**CCR-VIA -- COMITATO DI COORDINAMENTO REGIONALE PER LA
VALUTAZIONE D'IMPATTO AMBIENTALE**

Giudizio n° 2913 del 12/06/2018

Oggetto ADEGUAMENTO E POTENZIAMENTO DELLA CAPACITÀ
DEPURATIVA DELL'IMPIANTO DI DEPURAZIONE DI
TAGLIACOZZO

Tipo procedimento VERIFICA DI ASSOGGETTABILITÀ AMBIENTALE ai sensi dell'art. 19
del D.Lgs. N° 152/2006 e ss.mm.ii. - Esame integrazioni a seguito del
giudizio CCR-VIA 2884/2018

Fig. 8 – Ubicazione pali drenanti (da Elaborati integrativi allo SPA)

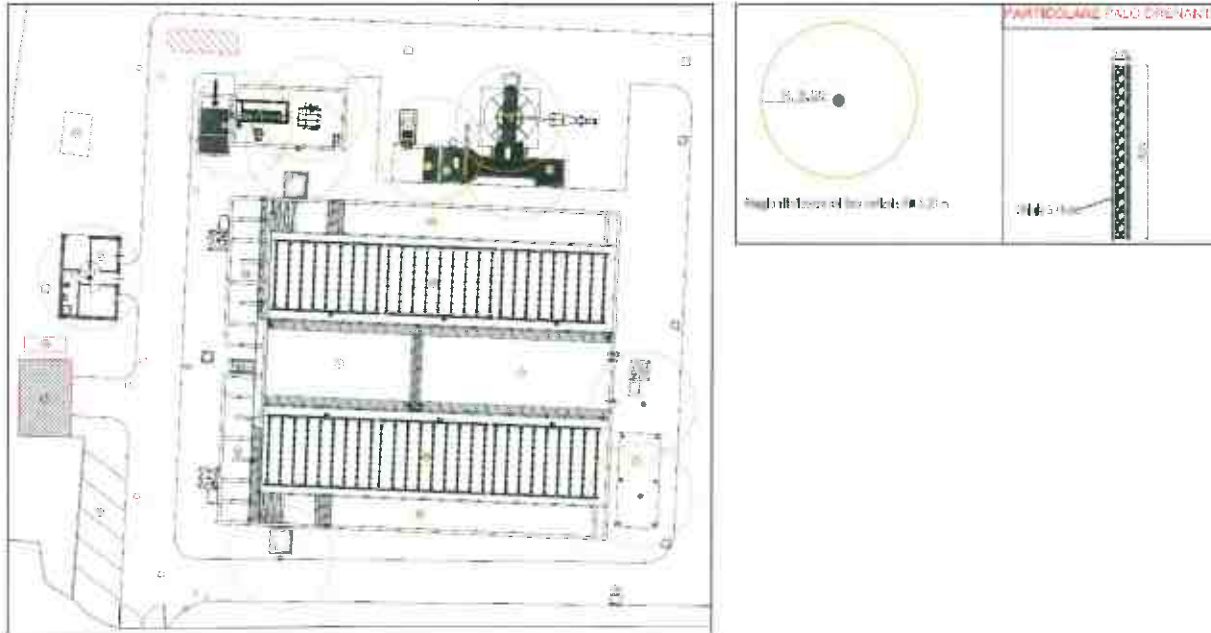
- 1) lo studio della massima oscillazione della falda, la ricostruzione della superficie piezometrica ed il monitoraggio chimico della falda (da concordare con il Distretto competente) attraverso l'installazione di un numero idoneo di piezometri;
- 2) lo studio previsionale di impatto acustico;
- 3) lo studio previsionale di impatto odorigeno;
- 4) l'inquadramento del progetto rispetto al Piano Stralcio Difesa Alluvioni del Tevere.”

- Il documento sull'impatto odorigeno riporta soltanto le misure di mitigazione (peraltro gran parte già riportate nello SPA) per l'opera da realizzare ed non uno studio approfondito con il calcolo delle unità odorimetriche che ricadono sui recettori circostanti;
- È stato valutato soltanto puntualmente il livello della falda freatica (senza ricostruzione della superficie piezometrica) e non risulta in atto alcun monitoraggio chimico della falda.
- In relazione all'impatto acustico, lo studio è stato condotto utilizzando le misure fonometriche dell'impianto di Celano.

Nel documento integrativo si riferisce che l'area d'intervento si colloca in *Zona sismica di 1° categoria* e pertanto si prevede l'installazione di n. 10 pali drenanti.

Si dichiara che “in tale contesto tenuto conto della geomorfologia dei luoghi si può affermare che non sussistono le condizioni per importanti falde idriche a profondità non molto rilevanti (>10,0-15,0) anche se non si esclude la presenza di livelli idrici sospesi, in pressione significativi a livelli che di norma possono diventare di interesse geotecnico e idrogeologico significativo a profondità di circa -1,20 (P4) – 4,60 (P1) m. dal p.c. (a secondo della **stagione** di investigazione).”
